ARCHITEKTUR	
BAUHERR	Kreiskrankenhaus Bergstraße GmbH eine Einrichtung des UKHD VIERNHEIMER STRASSE 2 64646 HEPPENHEIM
BAUVORHABEN	203.01 Kreiskrankenhaus Bergstraße GmbH eine Einrichtung des UKHD GENERALSANIERUNG KKB, HEPPENHEIM

ZEICHNUNG BAUTEIL G Detail Blatt 2: Attikaufkantung / Deckenanschluss Bestand + Verbindungsgang	
ERSTELLT: 03.04.2025	BEARB.: fdo
NEM-PLAN-NR.: 3205	MASSTAB: 1 : 10
BLATTGR.: A3	SEITE: 1 von 1
GSKKBAF5D GDAC 006V01-12.03.26

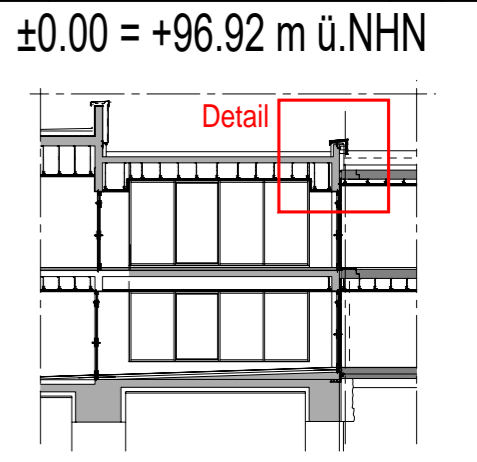
INDEX	ÄNDERUNG	DATUM	GEZ.
01	Überarbeitung: - Dämmstärke der Dachdämmung - Anschlüsse der Attikaufkantung - Übergang Bestand zu Neu	12.03.26	fdo
